Бюллетень по замене дистанционной втулки на промежуточном валу снегоходов STELS SA800 SA800

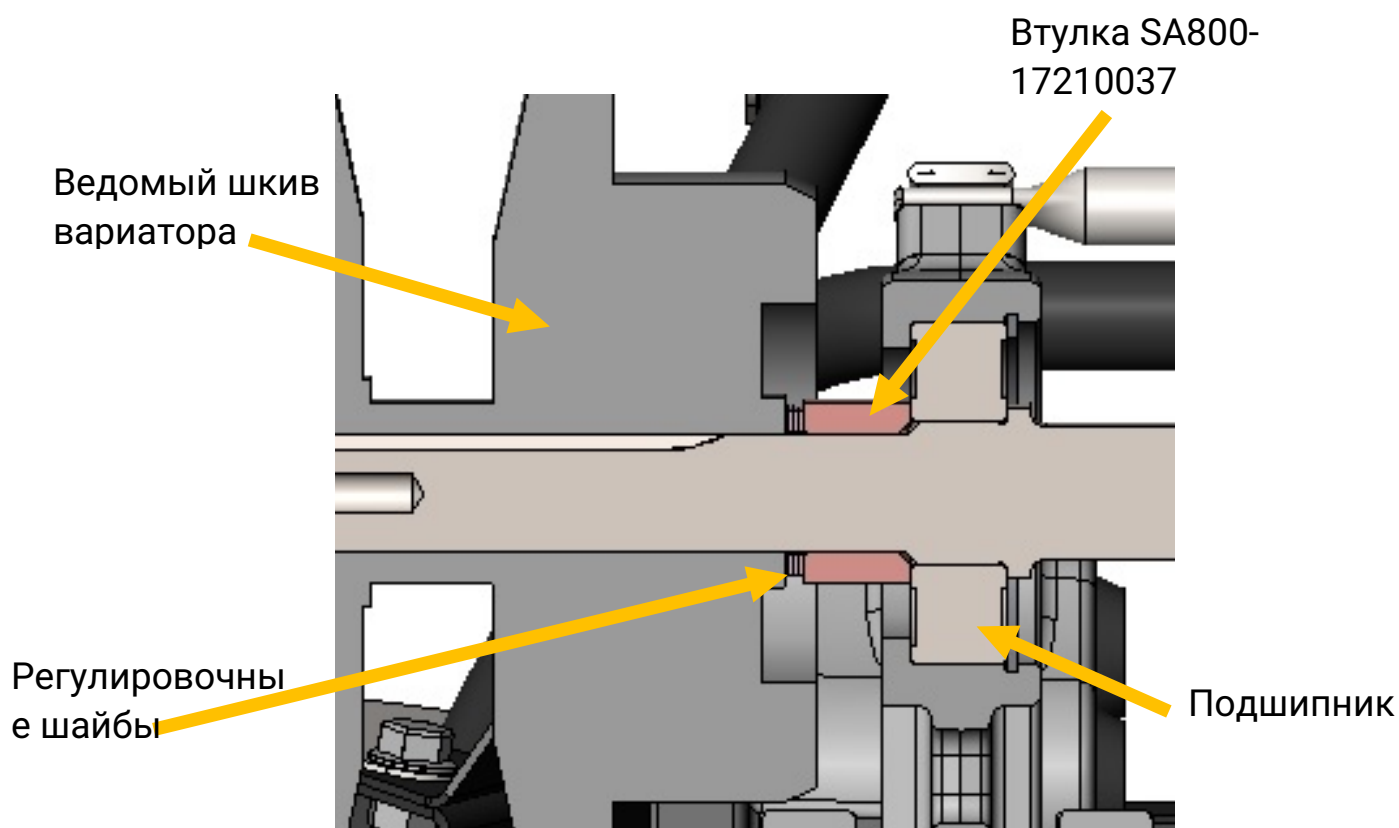
1. Снять ремень вариатора.
2. Открутить крепления ведомого шкива и снять ведомый шкив вариатора.
3. Снять втулку SA800-17210032 и регулировочные шайбы S800 1700013 (JU090576).
4. Установить на промежуточный вал Втулку SA800-17210037 и регулировочные шайбы S800 1700013 (JU090576).

Торец втулки с фаской на внутреннем диаметре должен упираться во внутреннюю обойму подшипника.

5. Установить ведомый шкив вариатора. Отрегулировать взаимное положение шкивов вариатора подбором необходимого количества регулировочных шайб S8001700013 (JU090576). Контроль взаимного расположения шкивов производить с помощью приспособления XXXXXXXX.
6. Установить шайбу 0080-0198 и Болт M10x40 DIN 931-88P. Перед установкой на резьбовую часть болта нанести резьбовой фиксатор QUICKSPACER 431 фирмы "PIPAL", затяжку производить с моментом 48 Н·м.
7. Установить ремень вариатора, при необходимости отрегулировать его натяжение с помощью регулировочных винтов ведомого шкива.
8. Установить кожух вариатора и левый верхний кожух облицовки.
